ASA-ADM-438-2020
01 de octubre del 2020

**ASUNTO: ACLARACIÓN DE CONDICIONES TÉCNICAS COMPRA DIRECTA ESCASA
CUANTÍA 2020CD-000011-2335.**

Respeto a la contratación que se está promoviendo para la Instalación de vidrios protectores (mamparas) y láminas de melamina en la sede y Farmacia EBAIS San Gabriel de Aserrí, según contratación Compra Directa Escasa Cuantía 2020CD-000011-2335.

1.1.6. Línea 6. Registros Médicos Estadística:

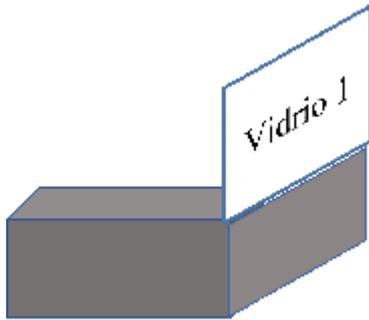
6. Con respecto a la Línea 6 Registros Médicos Estadística se solicitó lo siguiente:

Cortar vidrio existente de 1,30 m x 0,80 m para dejar un saque tipo caja como se muestra en la **figura**. En caso de que no se pueda cortar el vidrio, se deberá sustituir el vidrio por uno igual tipo bronce en 5mm, temperado con saque tipo caja. El saque tendrá una medida de 10 cm de alto x 30 cm de ancho

Léase correctamente:

Cortar vidrio existente de 1,30 m x 0,80 m para dejar un saque tipo caja como se muestra en la **figura**. En caso de que no se pueda cortar el vidrio, se deberá sustituir el vidrio por uno igual tipo bronce en 6 mm, temperado con saque tipo caja. El saque tendrá una medida de 10 cm de alto x 30 cm de ancho

2. Con respecto a la Línea 1. Oficina de Recursos Humanos se solicitó lo siguiente:

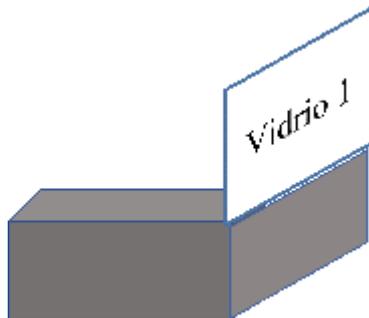
Dos vidrios fijos en 5 mm temperado claro con su respectiva estructura de marco en aluminio de 25 x 50 mm (1"x2") para garantizar la estabilidad del vidrio. Las medidas de las mamparas serán las siguientes:

- Vidrio 1: de 1,15 m largo x 0,70 m de alto

- Vidrio 2: de 1,40 m largo x 0,70 m de alto

Léase correctamente

Dos vidrios fijos en 6 mm temperado claro con su respectiva estructura de marco en aluminio de 25 x 50 mm (1"x2") para garantizar la estabilidad del vidrio. Las medidas de las mamparas serán las siguientes:

- a. Vidrio 1: de 1.50 m largo x 0,41 cm de alto

- b. Vidrio 2: de 1,40 m largo x 0,64 cm de alto

4. Con respecto a la Línea 4. Recepción Poas se solicitó lo siguiente:

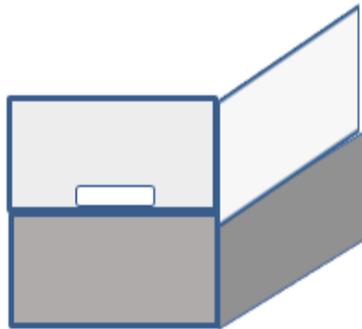
Instalación de un vidrio en 5mm, claro temperado, con su respectivo marco de 25 x 50 mm (1"x2") aluminio con su respectiva venilla, se le debe hacer un saque tipo caja.

- Medida del vidrio: 1.73 m ancho x 0,60 m de alto
- Medida del saque: 10 cm de alto x 30 cm de ancho
- Todas las medidas deberán ser corroboradas en el sitio.
- Se debe garantizar la estabilidad de las mamparas.

Léase correctamente:

Instalación de dos vidrios en 6 mm, claro temperado, con su respectivo marco de 25 x 50 mm (1"x2") aluminio con su respectiva venilla, se le debe hacer un saque tipo caja.

- Medida del vidrio que lleva el saque: 1.73 m ancho x 0,60 m de alto
- Medida del segundo vidrio: 1.60 m ancho x 105 m de alto
- Medida del saque: 10 cm de alto x 30 cm de ancho
- Todas las medidas deberán ser corroboradas en el sitio.
- Se debe garantizar la estabilidad de las mamparas.

ítem 2: Sustitución de fachada de farmacia EBAIS San Gabriel

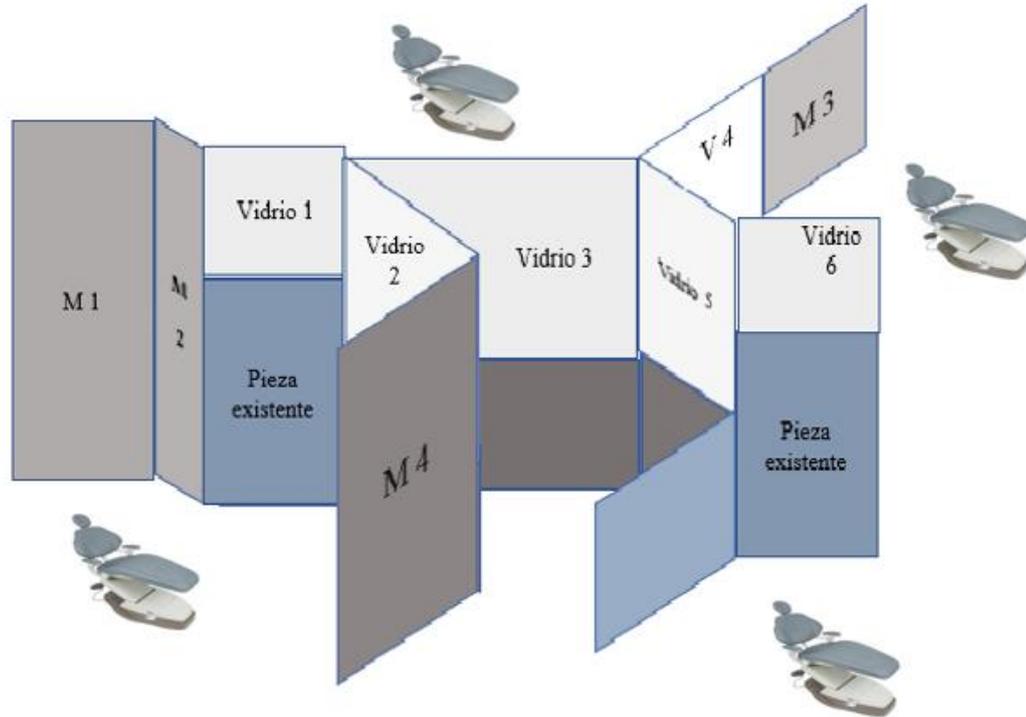
Instalación de un vidrio fijo y otro corredizo en 5 mm temperados, los dos con saque de 31 cm de ancho en la parte inferior, 23 cm de alto y 4 cm de ancho en la parte superior, como se muestra en la siguiente figura.

El vidrio corredizo debe quedar con sistema de cierre por el lado adentro. (Se debe eliminar la ventana existente)

a. En la parte inferior: Dejar 2 ventanas corredizas en un puesto de trabajo al centro. Medidas: de 1,30 de ancho x 1,10 de alto en vidrio temperado de 6.00 mm de espesor sin tinte, todo en vidrio transparente. Llevan un boquete para el paso de documentos y paquetes de medicamentos con las siguientes medidas: 30cm de base inferior, por 16cm de alto, con base superior de 10cm (forma trapezoide)

Dejar 2 vidrios fijos a los costados de 0,95 de ancho y 1,10 de alto cada uno en vidrio temperado de 6.00mm de espesor sin tinte, todo en vidrio transparente.

b. En la parte superior: Dejar 2 vidrios fijos 0,95 de ancho y 0,60 de alto cada uno y 1 vidrio fijo de 1,30 de ancho x 0,60 de alto, en vidrio temperado de 6.00mm de espesor sin tinte, todo en vidrio transparente en perfiles de aluminio de 2,54mm x 5.08mm (1"X2") anodizado bronce.

Ítem 3: Instalación de divisiones en melamina y Vidrio en el Servicio de Odontología:

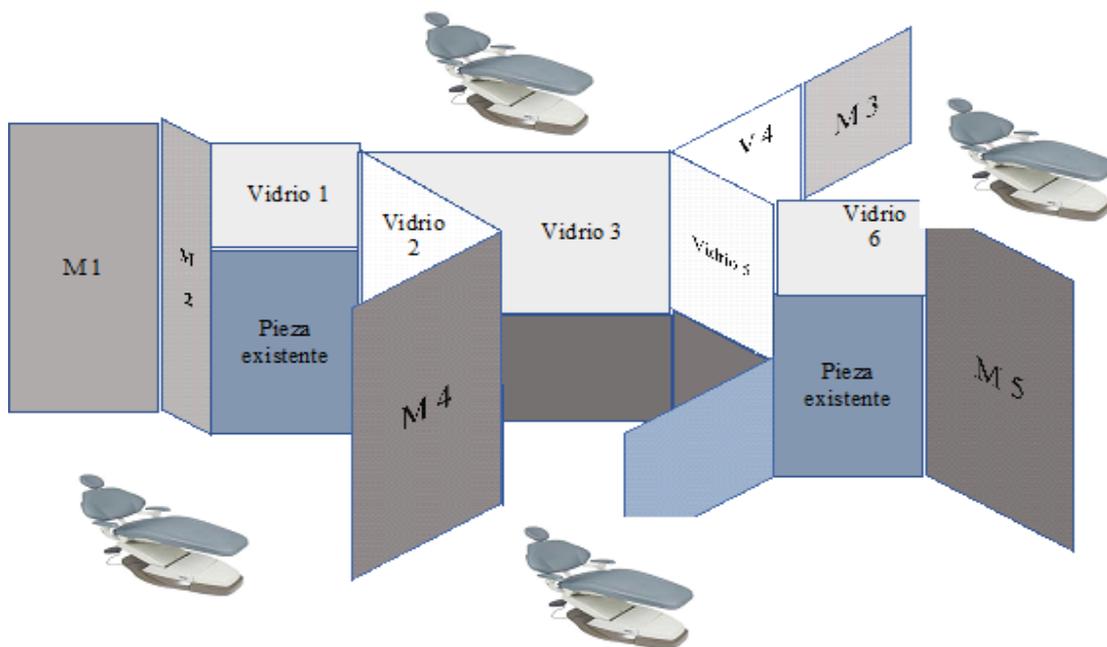
Instalación de cuatro Mamparas de melanina de 15mm debidamente pintadas color blanco con aluminio de 25 x 50 mm (1"x2"), como divisiones de las sillas odontológicas, según figuras: **M1, M2, M3 y M4.**

- Melamina M1: de 1,30 m de ancho x 2,40 m de alto
- Melamina M2: de 0,60 m de ancho x 2,40 m de alto
- Melamina M3: de 0,80 m de ancho x 2,40 m de alto
- Melamina M4: de 1,25 m de ancho x 2,40 m de alto

Instalación de seis vidrios en 5 mm, temperado, claro, los cuales van polarizados con papel samblasting, 3 de los cuales deben llevar una base de aluminio de 3". Según **figuras: V1, V2, V3, V4, V5 y V6**. La instalación debe quedar con los acabados correspondientes, segura y fuerte de forma que las personas se puedan apoyar y limpiar sin riesgo de algún accidente

1. Vidrio 1: de 1,17 m de ancho por 0,80 m de alto
2. Vidrio 2: de 1,67 m de ancho x 1,60 m de alto

3. Vidrio 3: de 1,10 m de ancho x 1,60 m de alto
4. Vidrio 4: de 0,85 m de ancho x 1,60 m de alto
5. Vidrio 5: de 1,10 m de ancho x 1,60 m de alto
6. Vidrio 6: de 1,17 m de ancho x 0,80 m de alto

- 3.1. Instalación de cinco Mamparas de melamina de 15mm doble cara debidamente pintadas color gris con aluminio de 25 x 50 mm (1"x2") color bronce, como divisiones de las sillas odontológicas, según figuras: **M1, M2, M3, M4 y M5**.

- a. Melamina M1: de 1,30 m de ancho x 2,40 m de alto
- b. Melamina M2: de 0,60 cm de ancho x 2,40 m de alto
- c. Melamina M3: de 0,80 cm de ancho x 2,40 m de alto

- d. Melamina M4: de 1,25 m de ancho x 2,40 m de alto
 - e. Melamina M5: de 90 cm de ancho x 2.40 m de alto
- 3.2. Instalación de seis vidrios en 6 mm, temperado, claro, los cuales van polarizados con papel samblasting, 3 de los cuales deben llevar una base de aluminio de 3". según **figuras: V1, V2, V3, V4, V,5 y V6**. La instalación debe quedar con los acabados correspondientes, segura y fuerte de forma que las personas se puedan apoyar y limpiar sin riesgo de algún accidente

- a. Vidrio 1: de 1,17 m de ancho por 0,80 m de alto
 - b. Vidrio 2: de 1,67 m de ancho x 1,60 m de alto
 - c. Vidrio 3: de 1,10 m de ancho x 1,60 m de alto
 - d. Vidrio 4: de 0,85 m de ancho x 1,60 m de alto
 - e. Vidrio 5: de 1,10 m de ancho x 1,60 m de alto
 - f. Vidrio 6: de 1,17 m de ancho x 0,80 m de alto
- 3.3. Todas las medidas deberán ser corroboradas en el sitio.
- 3.4. Se debe garantizar la estabilidad de las mamparas y láminas de melamina.
4. Con respecto al punto **4.3. GARANTIA DEL TRABAJO** se solicitó lo siguiente:
